**TRATTA A.V. /A.C. TERZO VALICO DEI GIOVI  
PROGETTO ESECUTIVO**

**Rilevato Tortona**

**Relazione di confronto PD-PE**

COMMESSA	LOTTO	FASE	ENTE	TIPO DOC.	OPERA/DISCIPLINA	PROGR.	REV.
I G 5 1	0 4	E	C V	R M	R I 1 9 0 0	0 0 1	A

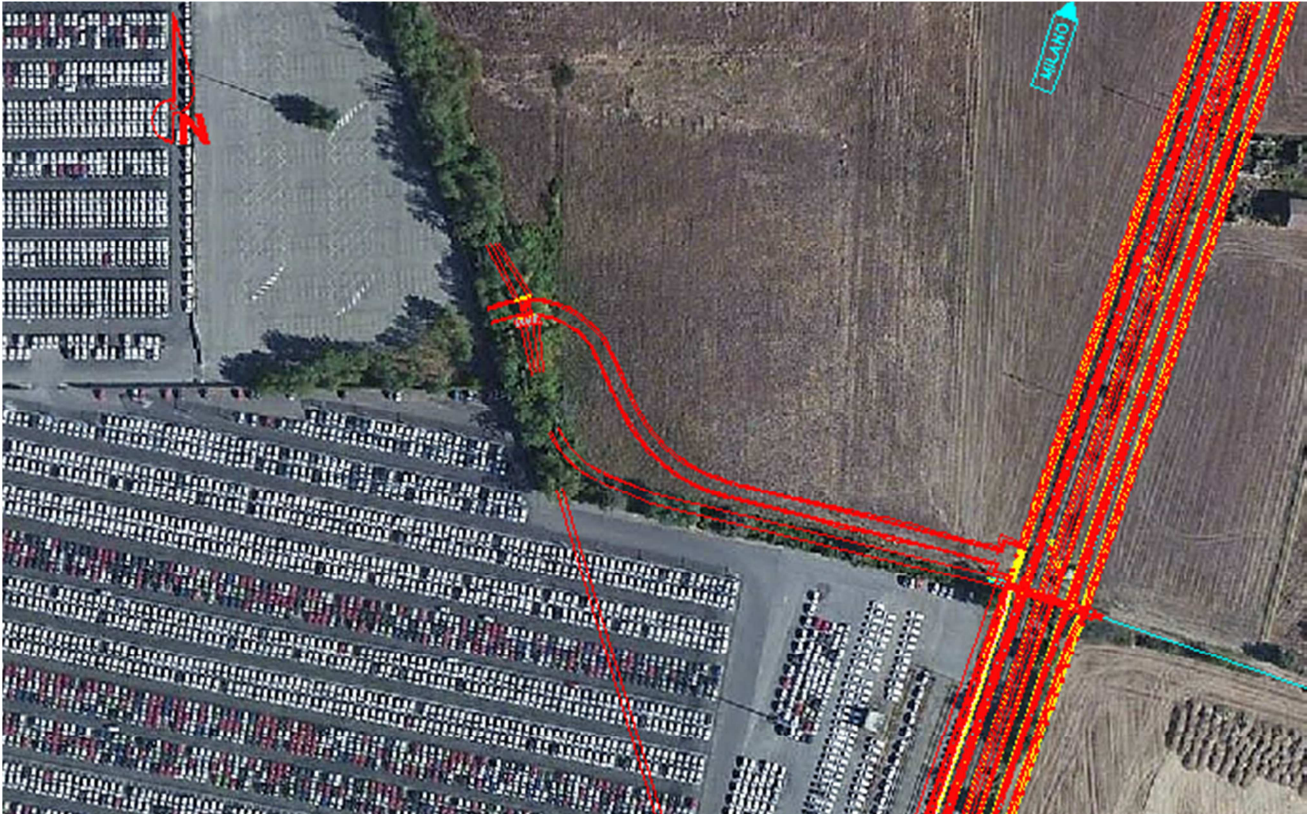
In prossimità del cavalcaferrovia IV19, sul lato del binario pari, è stata spostata rispetto a quanto previsto nel PD la posizione dell'ultima piazzola per l'inversione di marcia.

In particolare nel progetto definitivo la piazzola era posizionata alla prog. 52+140 mentre nel progetto esecutivo è stata anticipata (accorciando quindi anche lo stradello di servizio lato binario pari) alla prog. 52+080.

Tale spostamento è dovuto alla presenza di edifici privati in corrispondenza della posizione prevista nel PD. Nell'immagine che segue è possibile osservare la posizione della piazzola nel PD (in giallo) e nel PE (in rosso).
